【前海·香港青年建筑设计比赛】答疑

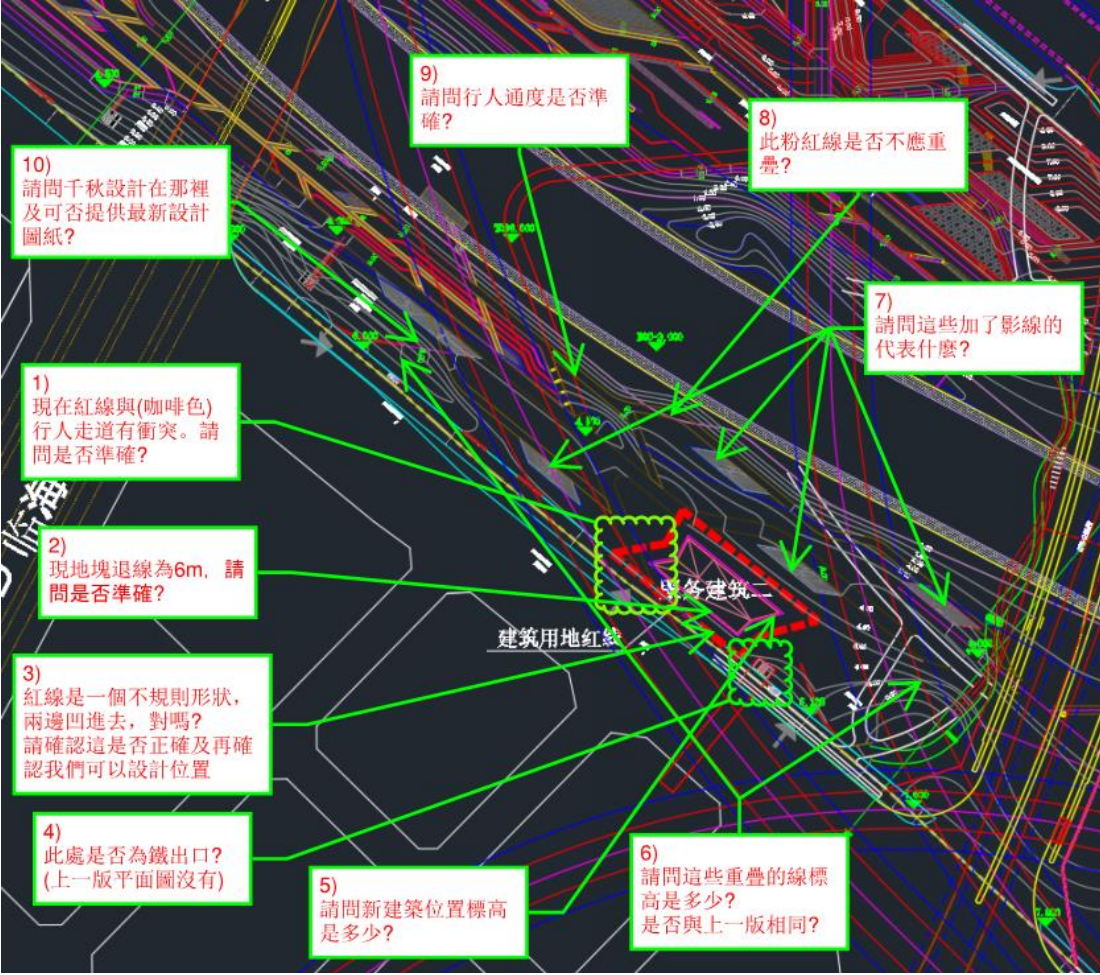
提问编号	序号	问题	回复
Q-006		 <p>10) 請問千秋設計在那裡及可否提供最新設計圖紙?</p> <p>9) 請問行人通度是否準確?</p> <p>8) 此粉紅線是否不應重疊?</p> <p>7) 請問這些加了影線的代表什麼?</p> <p>1) 現在紅線與(咖啡色)行人走道有衝突。請問是否準確?</p> <p>2) 現地塊退線為6m, 請問是否準確?</p> <p>3) 紅線是一個不規則形狀, 兩邊凹進去, 對嗎? 請確認這是否正確及再確認我們可以設計位置</p> <p>4) 此處是否為鐵出口? (上一版平面圖沒有)</p> <p>5) 請問新建築位置標高是多少?</p> <p>6) 請問這些重疊的線標高是多少? 是否與上一版相同?</p>	
1		<p>现在红线与咖啡色行人走道有冲突，请问是否准确？</p>	<p>请以前海桂湾公园总图表述</p>

的为准。
2	现地块退线为 6m，请问是否准确？		请以前海桂湾公园总图表述的为准。
3	红线是一个不规则形状，两边凹进去，对吗？请确认这是否正确我们可以设计位置。		请以前海桂湾公园总图表述的为准。
4	此处是否为铁出口？（上一版平面图没有）		此处规划中有地下连廊，目前未启动具体设计。
5	请问新建建筑位置标高是多少？		根据前海管理局对公园的详蓝批复，本项目建设用地面积 1690 m ² ，计规定建筑面积 614 m ² ，建筑高度小于 24m。
6	请问这些重迭线标高是多少？是否与上一版相同？		地形详见附件三：景观竖向设计。
7	请问这些加了影线代表什么？		请以前海桂湾公园总图表述的为准。
8	此粉红色线是否不应重迭？		请以前海桂湾公园总图表述的为准。
9	请问人行通道是否准确？		此处规划中有地下连廊，目前未启动具体设计。
10	请问秋千设计在那里及可否提供最新设计图纸？		秋千尚未进行具体深化设计，规划位置详见前海桂湾公园总图。
